再処理施設、廃棄物管理施設、  
加工施設(濃縮)、廃棄物埋設施設、  
加工施設(MOX)保安規定(変更)認可申請書  
審査資料  
(コメント回答)

2020年8月21日  
日本原燃株式会社

原子力規制における検査制度の見直しに伴う保安規定(変更)認可申請【再処理施設、廃棄物管理施設、加工施設(濃縮)、廃棄物埋設施設、加工施設(MOX)】  
に係る審査会合コメントリスト

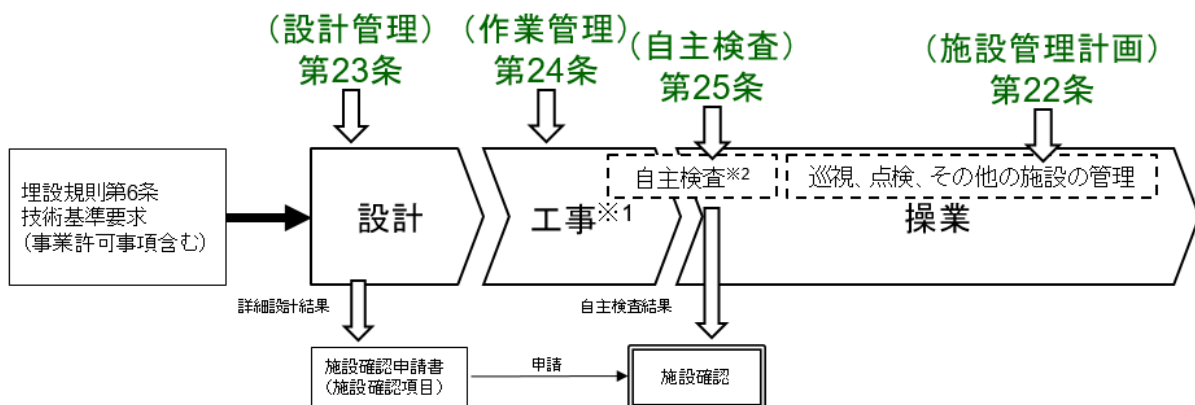
**指摘事項1-2：**

技術基準要求と施設管理及び施設確認との関係を整理し、説明すること。

- ・埋設規則第6条の技術基準要求（事業許可事項含む）は、設計管理（保安規定第23条）に基づき技術基準、許可事項を満足するよう設計し、その結果を施設確認申請書として申請。
- ・上記設計管理の結果を踏まえ、設備の設置工事を行う際には、作業管理（保安規定第24条）を適用。
- ・廃棄物埋設施設等に係る自主検査の実施（保安規定第25条）に基づき、設備が技術基準及び事業許可事項に適合していることを自主検査し、その結果を踏まえて施設確認。
- ・施設管理計画（保安規定第22条）に基づき、技術基準、事業許可事項を満足するよう維持。
- ・上記を踏まえ、変更認可申請の補正を行った。（次頁参照）（詳細は資料2添付1,10-2参照）

※1 保安規定第4章 廃棄物埋設管理における充てん材充てん・上部ポーラスコンクリート層設置・覆い施工(第20条)、覆土(第21条)の工事も含む。  
 ※2 埋設規則第6条に定める技術基準のうち、保安上の措置に関するものも自主検査対象に含む。

図1 プロセス関連図(第6条 4.1 関係)

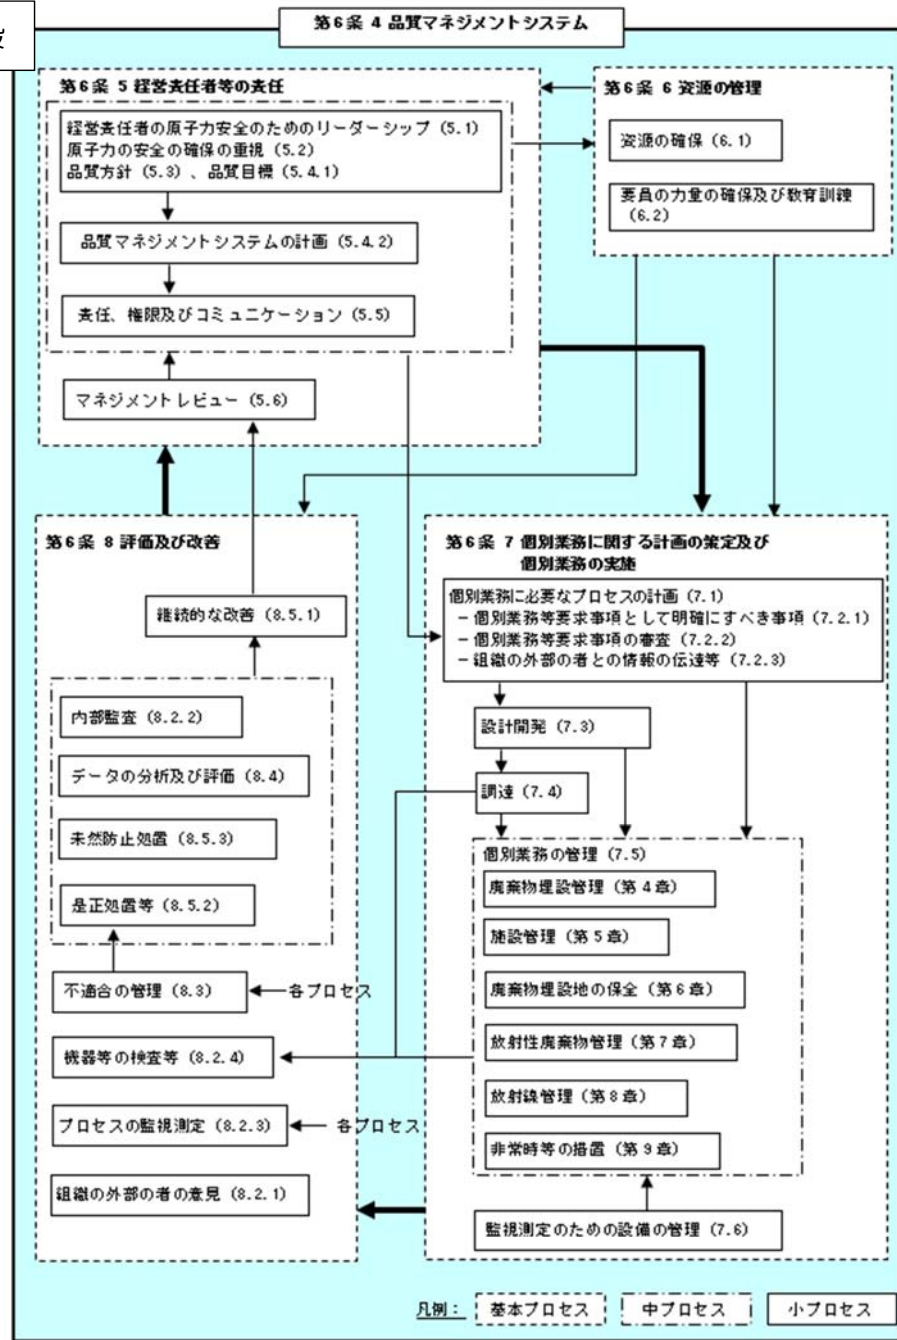
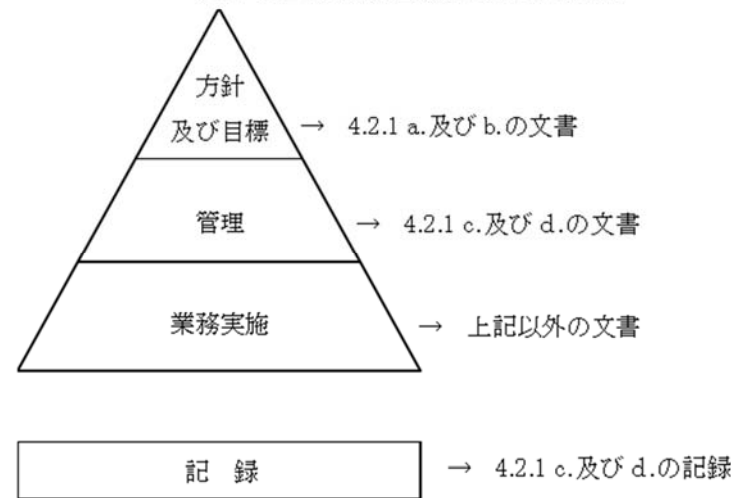
31.	図1 プロセス関連図 (変更なし)	図1 プロセス関連図 (変更なし)	図1プロセス関連図 (変更なし)	図1 プロセス関連図 (変更なし)	図1 プロセス関連図 <b>変更あり (10/10 ページ参照)</b>	(1) 記載の適正化	-
32.	図2 品質マネジメントシステムの文書の構成概念図 (変更なし)	図2 品質マネジメントシステムの文書の構成概念図 (変更なし)	図2 品質マネジメントシステムの文書の構成概念図 (変更なし)	図2 品質マネジメントシステムの文書の構成概念図 (変更なし)	図2 品質マネジメントシステムの文書の構成概念図 <b>変更あり (10/10 ページ参照)</b>	(1) 記載の適正化	-
